31.08.2015

as\_3089\_2015\_08\_31\_Kurzbericht

## 3089 Begehung Sporthallen der Stadt Monschau- Inaugenscheinnahme der Abhangdecken Kurzbericht zur Begehung

#### 3.2 Sporthalle der Grundschule Mützenich

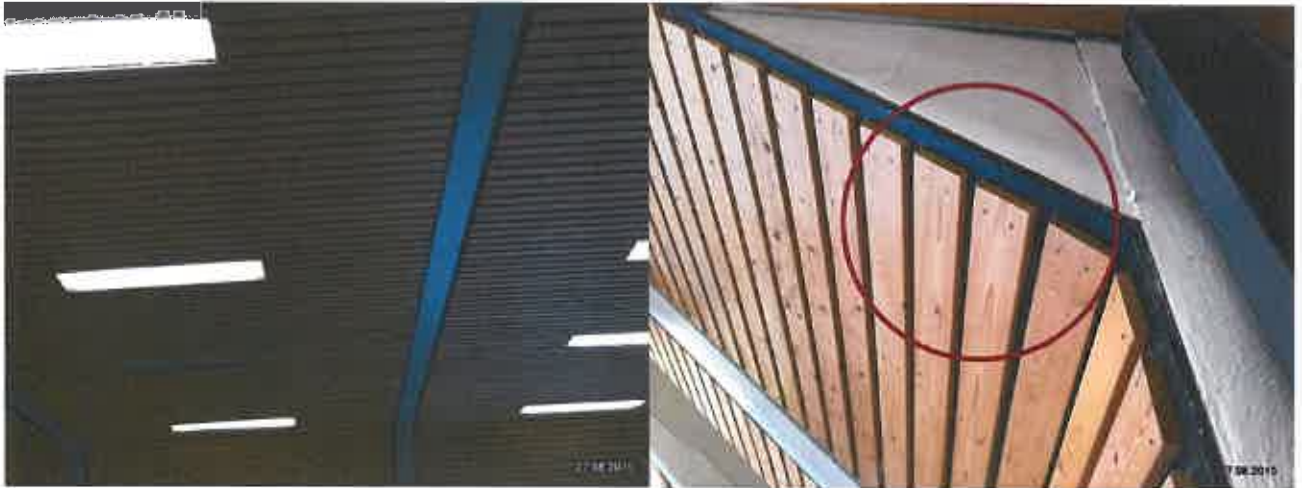
Die Befestigung der Profilbretter als auch der Traglattung lässt sich aus statischer Sicht nicht bewerten. Es ist nicht klar, wie die „neue Traglattung“ befestigt wurde, an der alten oder direkt an den Deckenbalken

Zum untersuchten Zeitpunkt kann eine ausreichende Standsicherheit der Unterdecke bescheinigt werden, allerdings sind Nacharbeiten innerhalb von 2 Wochen erforderlich.

Eine tiefere Prüfung der Befestigung ist durchzuführen oder es sind Nacharbeiten an der Befestigung der Traglattung und der Verkleidung im Zeitraum von 2 Wochen erforderlich. Deren Art der Ausführung und Umfang ist noch zu planen.

Die Befestigung der Einbauleuchten ist kurzfristig innerhalb von 2 Wochen in der Lage zu sichern und sollte grundsätzlich überarbeitet werden.

### 3.3 Sporthalle der Grundschule Konzen

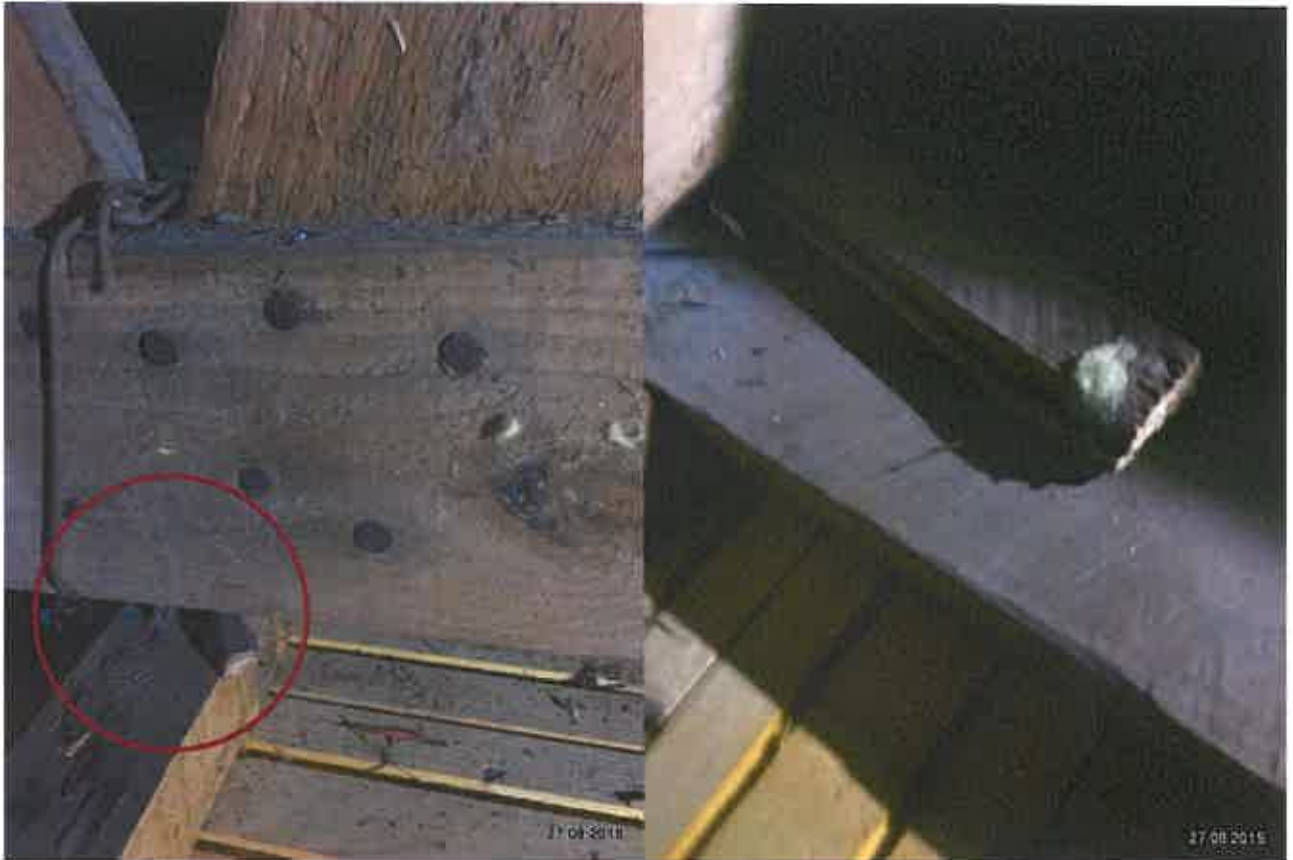
Die Befestigung der Glattkantbretter mit je 2 Senkkopfschrauben je Kreuzungspunkt der Glattkantbretter mit der Traglattung ist aus statischer Sicht ausreichend, die Befestigung der Traglattung lässt sich erst nach Demontage einiger Deckenbretter bewerten. Aufgrund der Konstruktion der Verkleidung ist auch bei der Traglattung von einer Verschraubung auszugehen. Dies ist örtlich noch zu verifizieren.

Zum untersuchten Zeitpunkt kann eine ausreichende Standsicherheit der Unterdecke bescheinigt werden, allerdings sind weitere Prüfungen innerhalb von 2 Wochen erforderlich.

Eine tiefere Prüfung der Befestigung der Traglattung ist innerhalb der nächsten 2 Wochen durchzuführen. Zurzeit ist nicht davon auszugehen, dass hier Nacharbeiten erforderlich werden.
